改善箇所説明図

基準不適合発生箇所

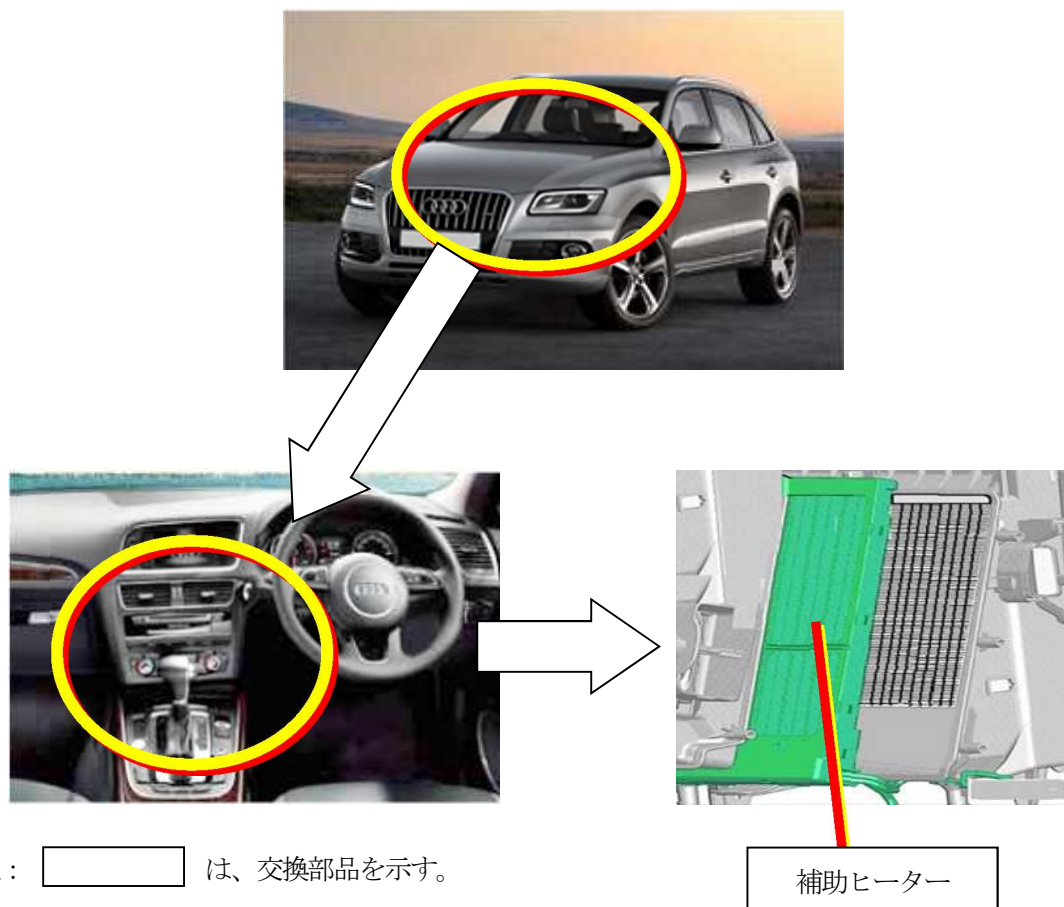
エアコンユニットにおいて、補助ヒーターの製造が不適切なため、配線接続部（コネクター）の端子部が腐食することがある。そのため、そのままの状態で使用を続けると、電気抵抗が大きくなり、当該端子部が発熱して発煙し、最悪の場合、火災に至るおそれがある。

全車両、補助ヒーターを良品に変更する。

識別：車両識別プレートの下側に、桃色で直径5mm程度のマークを塗布する。
